Technical News

A-2021113

仕様変更のご案内

HG5G-V 形／HG4G-V 形／HG3G-V 形／HG2G-V 形　プログラマブル表示器

図：ねじロック金具ミリねじタイプ２個

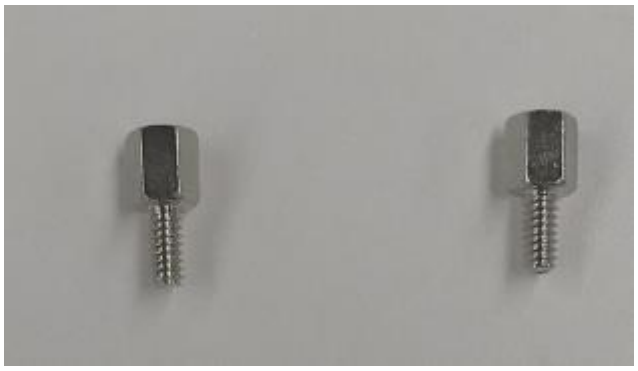
下図に示す、ねじロック金具ミリねじタイプ 2 個が付属されなくなります。

「ねじロック金具ミリねじタイプ」は、ミリねじ固定タイプのD-sub9ピンコネクタを固定する際に、製品本体に取り付けられている「ねじロック金具インチタイプ」と取り替えてご使用いただくために同梱していました。しかし、近年はミリねじで固定タイプのD-sub９ピンコネクタが市場にほとんど流通しておらず、ミリねじの調達性も悪くなってきています。
廃棄品を減らす環境負荷低減のため付属品から除外させていただきます。
